SERVICE INFO – FAG 0035

Модифициран фланец на колесен лагер

Приложените болтове задължително трябва да се използват

Снимка 1: Ляв болт: M12x1.5
Десен болт: M12x1.25

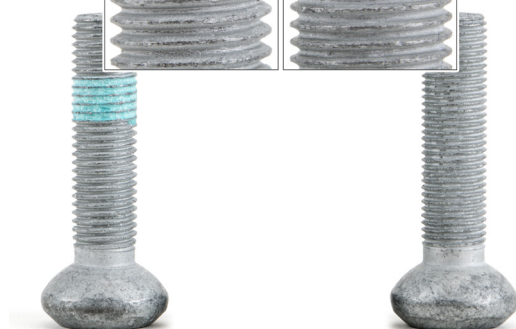
В превозните средства, изброени по-горе, колесните лагери от 3-то поколение, монтирани на предната ос са монтирани с четири болта към шенкела.

В обема на производството, производителя на превозното средство монтира различни колесни лагери с различни стъпки на резбите.

При смяна на колесен лагер, задължително трябва да се използват болтовете доставени с комплекта колесен лагер FAG. Това е единственият начин да се гарантира, че стъпките в резбата на фланеца на колесния лагер, са идентични с тези на болтовете.

Използването на болтове с различна стъпка, ще доведе до повреда на резбата. В най-лошия случай, това ще доведе до загуба на колелото!

Ето защо, по време на ремонт се препоръчва да се монтират болтовете първо на ръка и след това завършим със затягане с предписания въртящ момент. Използването на пневматичен гайковерт по време на монтаж не се препоръчва. Следващите затягащи моменти трябва да се прилагат:

M12x1,5

1-ви етап: 80 Nm
2-ра степен: +/90°

M12x1,25

1-ви етап: 20 Nm
2-ра степен: 120 Nm
3-ти степен: +/90°
